Oggetto: procedura per il rilascio del Provvedimento Autorizzatorio Unico Regionale, ai sensi dell'art.27-bis del D.lgs 152/2006 come modificato dal D.lgs 104/2017- Impianto fotovoltaico Macchianera e opere connesse-Comuni di San Martino in Pensilis e Rotello.

DITTA PROPONENTE: EG HELIOS SRL-CONVOCAZIONE CONFERENZA DI SERVIZI IN MODALITA' TELEMATICA.

PARERE DI COMPETENZA DELLA SABAP MOLISE

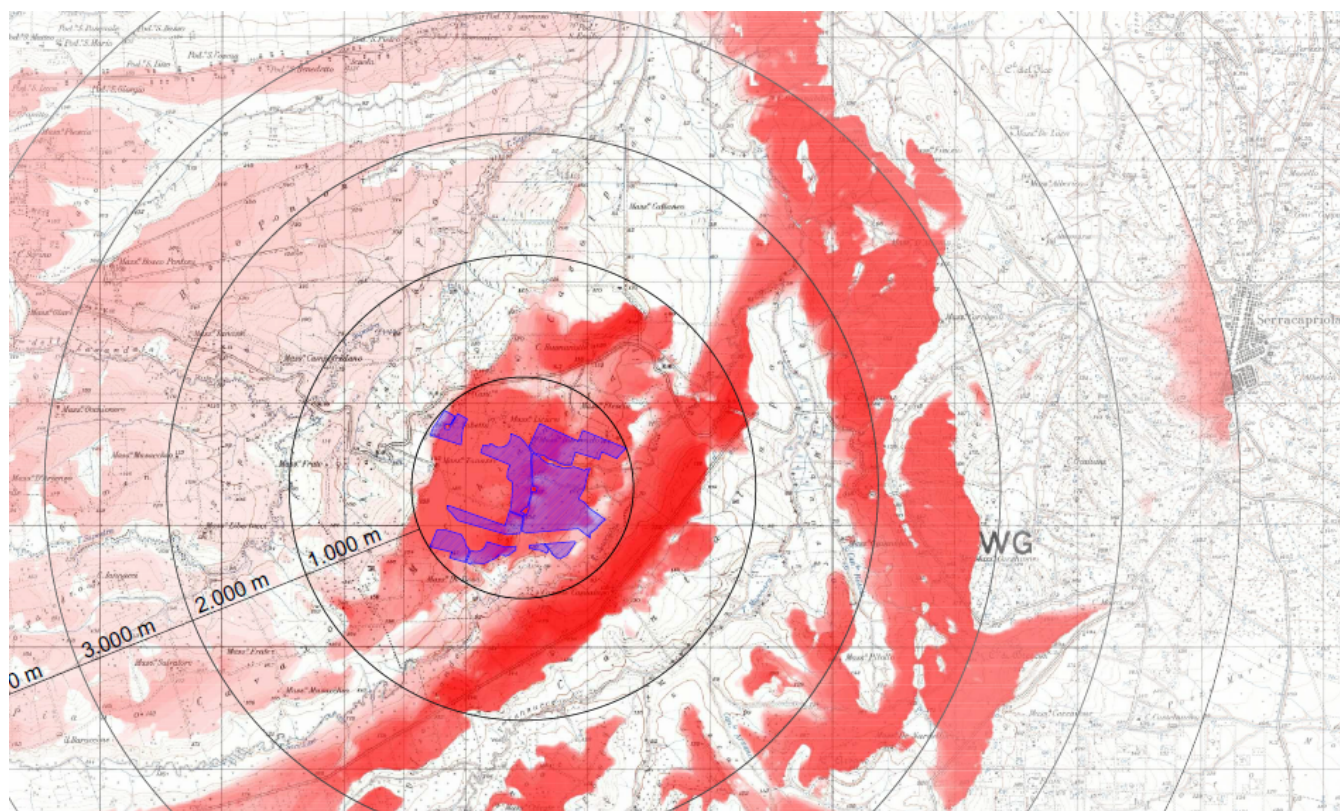
L'impianto, per sua costituzione, produce un impatto paesaggistico di tipo diretto in quanto la realizzazione dello stesso si sostituisce alla coltura agricola, prevalentemente cerealicola, con elementi tecnologici completamente estranei, sia per materiali, per morfologia e cromia, al contesto agrario tutelato.

Anche se la disposizione dei filari di tracker, installati ad interasse di 9,5 m di distanza, determina spazi liberi, l'enormità delle vele fotovoltaiche, che raggiungono i 4,5 m di altezza (per raffronto 1,5 volte l'altezza di una parete di un appartamento), nonché la loro cromia (non raffrontabile a nessuna coltura agraria), fanno sì che l'impianto venga facilmente notato dall'occhio umano che può restituire una percezione più o meno di disagio, e comunque di disarmonia rispetto al contesto naturale, a seconda dell'estensione visibile dell'impianto fotovoltaico e dalla lontananza del punto di osservazione.

(Impianti fotovoltaici, in corso di valutazione a ridosso della rete tratturale in territorio di S.Martino in Pensilis. In verde impianto EG HELIOS. Bandierine con cerchio alla base impianto eolico con VIA NEGATIVA. Elaborazioni SABAP-MOL).

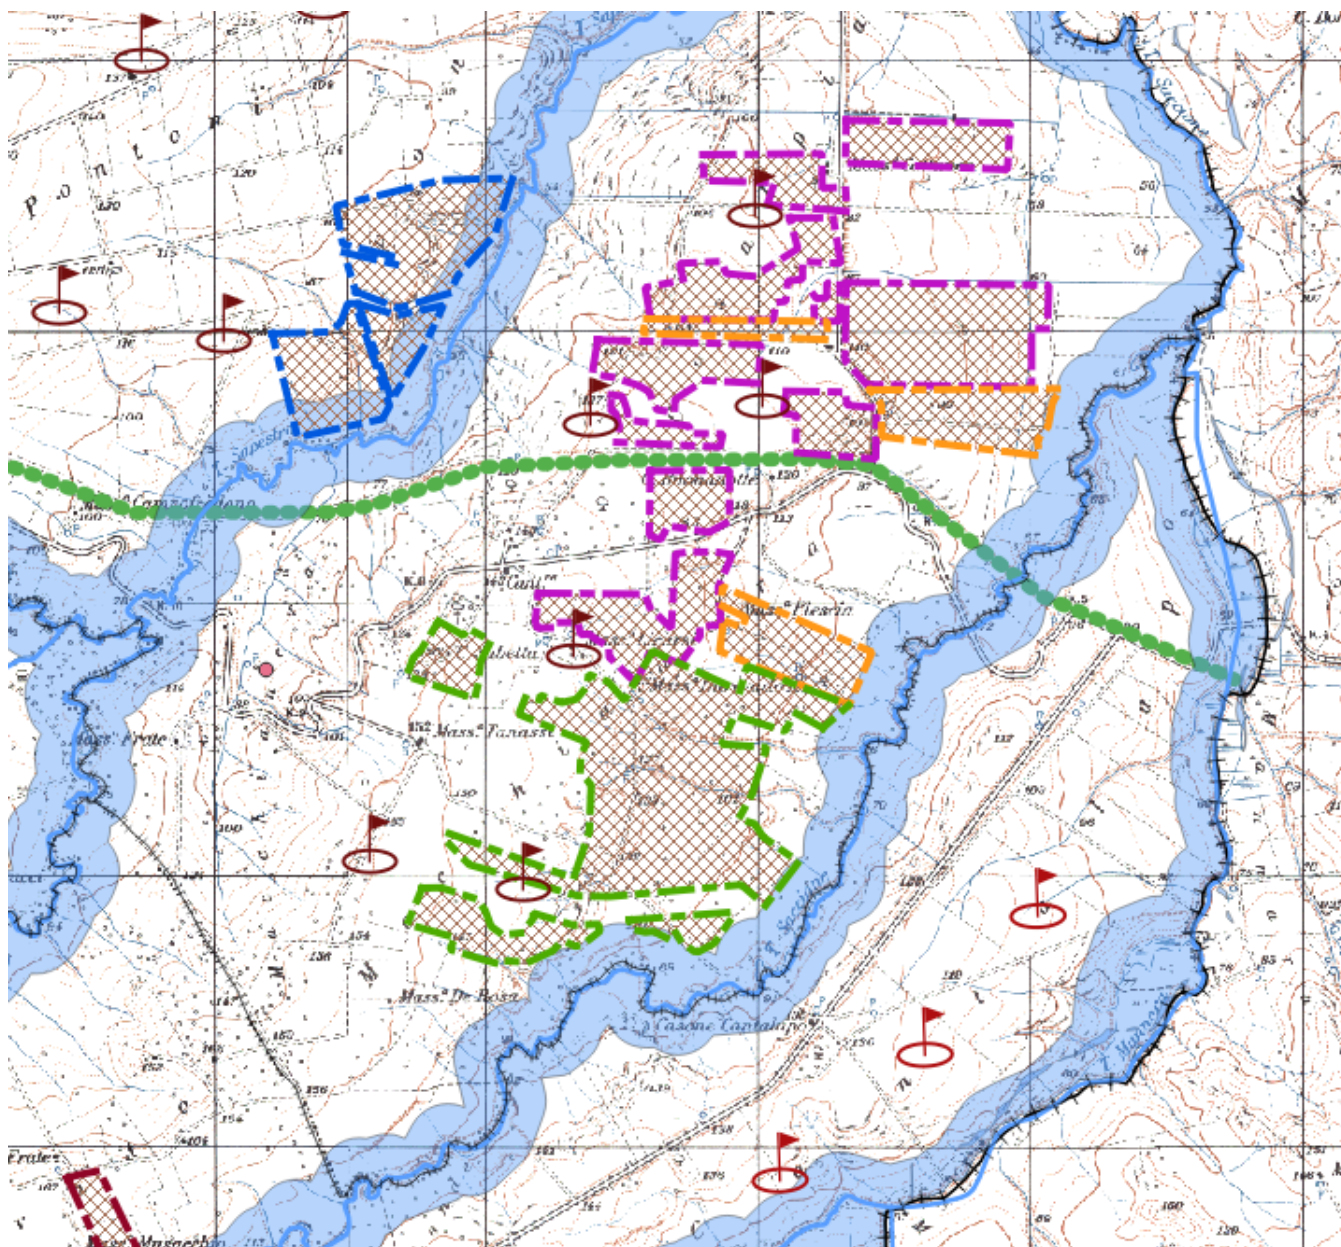
Nelle aree prossime a quelle di intervento si riscontrano due impianti eolici grande taglia già realizzati di cui quello a nord, dislocato in territorio di San Martino in Pensilis e distante meno di 4 Km, e un altro impianto eolico simile a est in territorio di Ururi. In prossimità di Masseria Tanassi, invece, risulta già realizzato un impianto fotovoltaico di 5 Ha in adiacenza al campo fotovoltaico che racchiude il Casale Sabetta. In adiacenza e a ridosso dell'area oggetto di intervento (a distanze tra 0 m e 2 km) sono in corso di valutazione di VIA nazionale altri tre impianti fotovoltaici, quello della ditta Solar Century (ID 8709), quello della ditta Sr-Project (ID VIP 8311), quello della ditta Ambra Solare (ID 7850).

Se tutti gli impianti sopradescritti dovessero essere realizzati, si verrebbe a determinare una superficie territoriale occupata da stringhe fotovoltaiche dell'ordine di 200 Ha e l'intero ambito ne verrebbe irrimediabilmente alterato in forme incompatibili con gli obiettivi di tutela del piano paesistico.

L'effetto cumulo attuale, invece, verrebbe percepito all'interno dei con di visuale che si aprono soprattutto in prossimità delle masserie storiche e dalle strade vicinali con il risultato di un drastico accrescimento dell'alterazione visiva del paesaggio agrario tutelato Tali visuali restituirebbero, all'interno di un quadro paesaggistico tutelato, la presenza dell'impianto in esame con al contorno l'impianto eolico già realizzato, senza contare il potenziale cumulo con il resto degli impianti in valutazione e quello esistente in prossimità della Masseria Tanassi, con il risultato della modifica percettiva di un territorio agricolo in uno tipicamente industriale.

A sx. aggiornamento Terna delle aree ad alto potenziale archeologico; a dx area del progettato impianto.

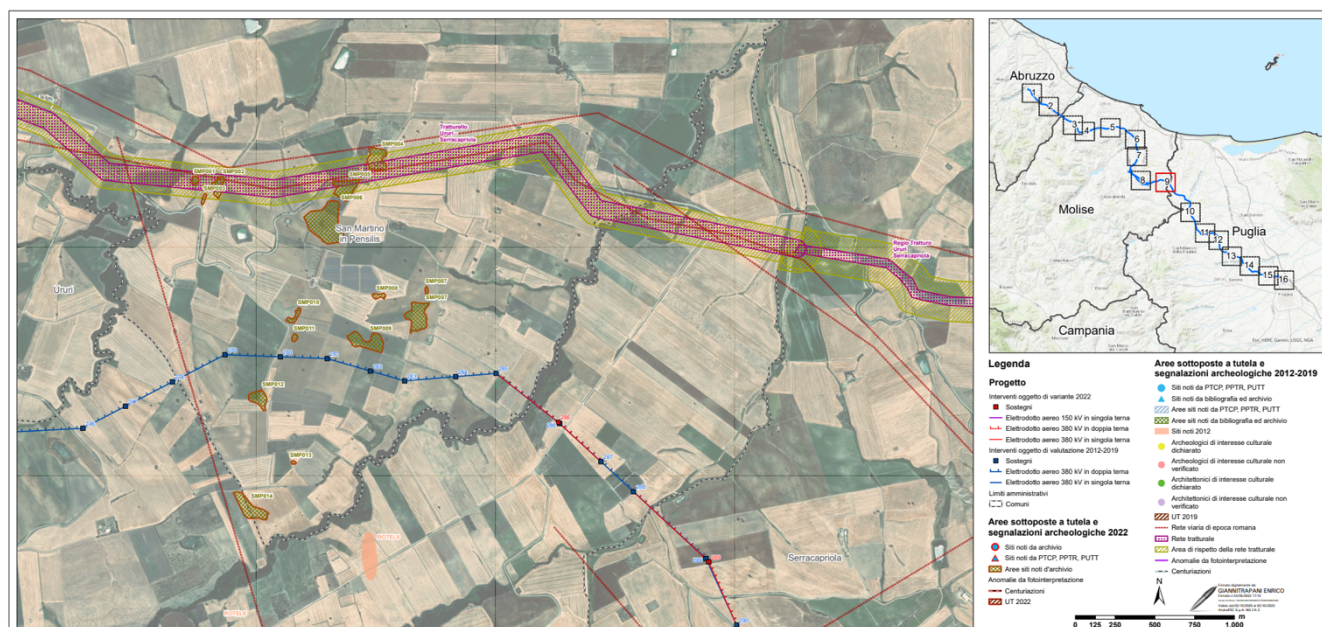
Nell'area dell'impianto, finitima al parco fotovoltaico già esistente, vi è inoltre un'altra piccola area di spargimento di materiali fittili (circa 25 x 25 metri) in cui si rinvenivano dei frammenti di invetriata, ceramica comune e ceramica tardo antica che datano il sito ad età tardo antica.

Per queste aree il dato di alto potenziale archeologico è stato ampliato e rafforzato dalla stessa Terna nell'Aggiornamento della relazione di VPIA del Maggio 2022 (Elaborato REER11014BATS03581-00 ID_VIP: 2086; Elettrodotto aereo 380 kV doppia terna "Gissi – Larino – Foggia" ed opere connesse. Comunicazione deposito di documentazione integrativa per la procedura di Valutazione di Impatto Ambientale), che ha portato questo Ufficio ad emettere il parere prot. n. 11068 del 22/09/2022, confluito nel parere tecnico istruttorio della direzione generale Archeologia belle arti e paesaggio del Mic n. 20077 del 06/06/2023, nel quale sono presenti ulteriori prescrizioni archeologiche che la Società Terna Rete Italia S.p.A dovrà seguire nella costruzione dell'elettrodotto.
